Změnový list číslo62

Výstavba Multifunkční sportovní a kulturní haly v Brně

Doplnění přívodu vody k JV energosloupku a baldachýnu

ZMĚNA Č. 19 - rev. 01 - doplnění rozvodu k baldachýnu

název přílohy **PŘÍPOJKA VODY K DOPLŇ. STAVEBNÍM OBJEKTŮM**

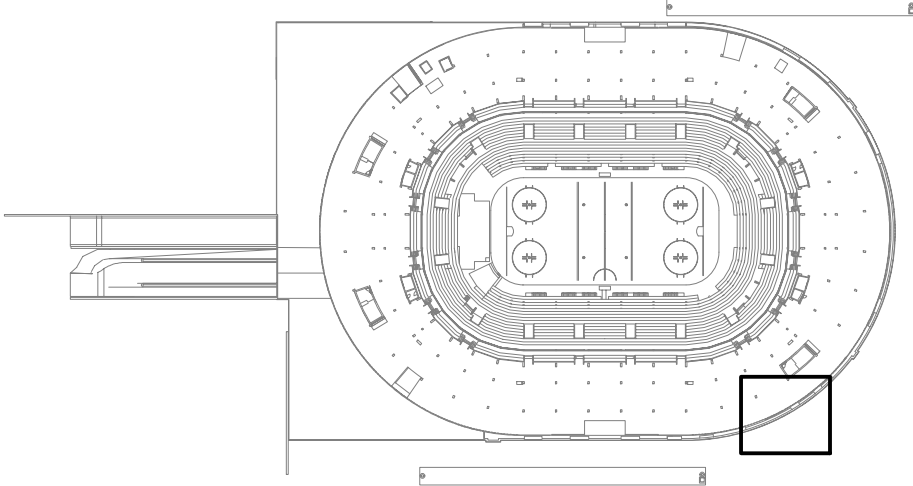
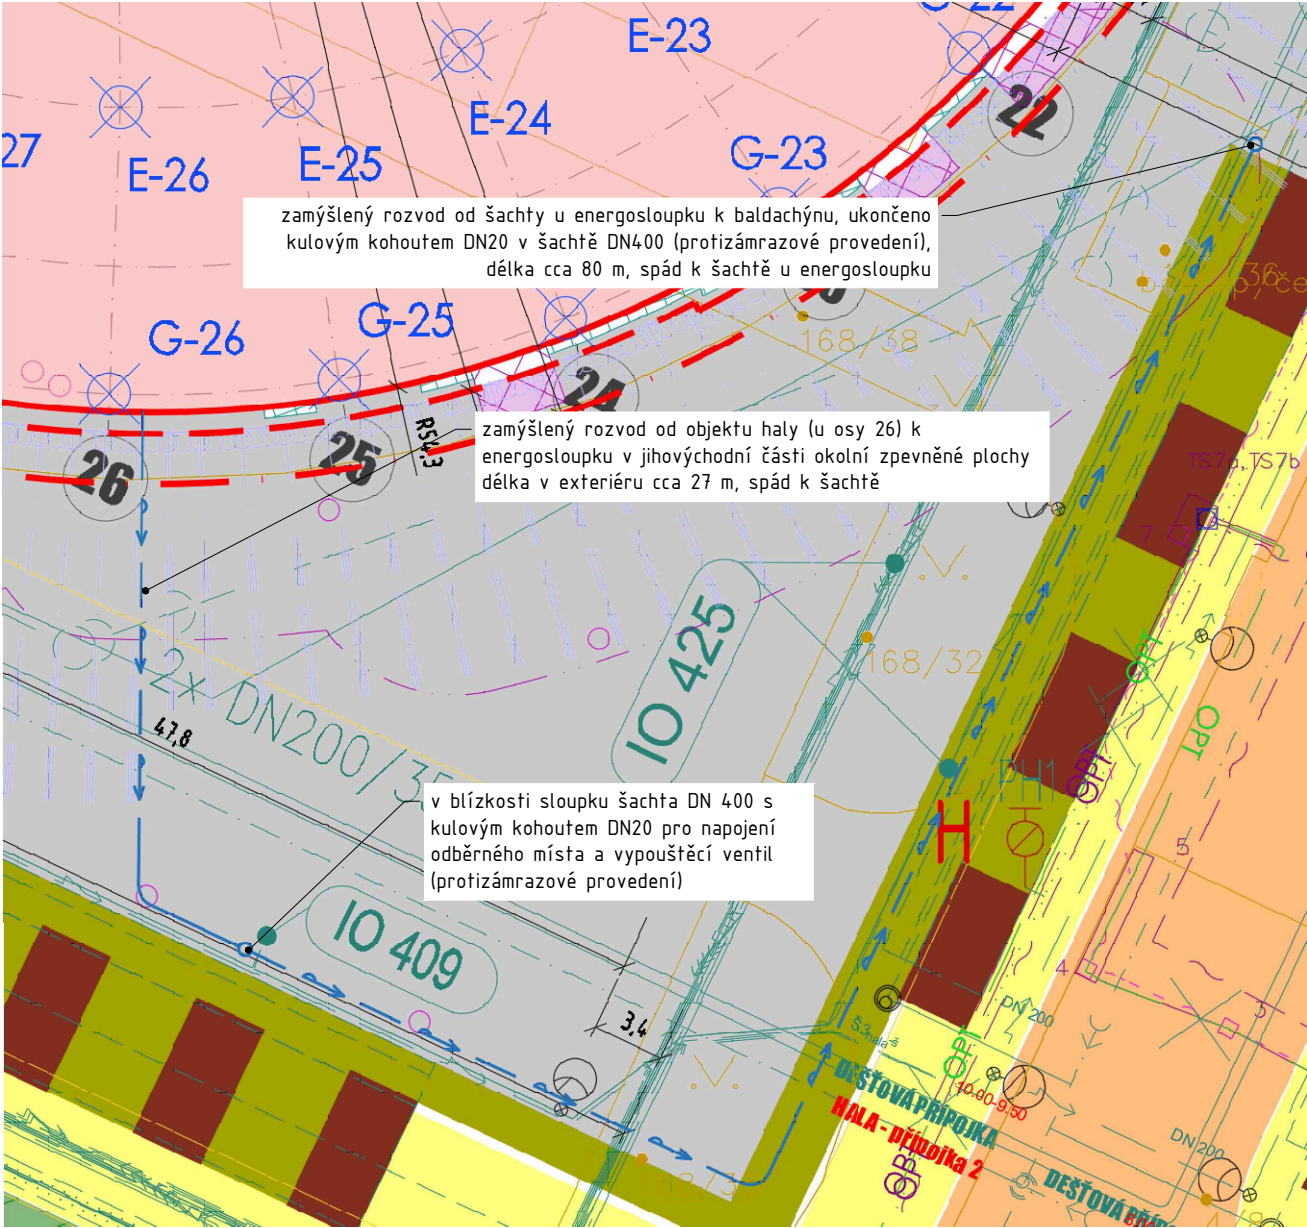
Nově řešení obsahuje doplnění rozvodu studené vody, prostupy konstrukcemi, doplnění šachet a kohoutů, výstražné fólie a podružného vodoměru s dálkovým odpočtem.
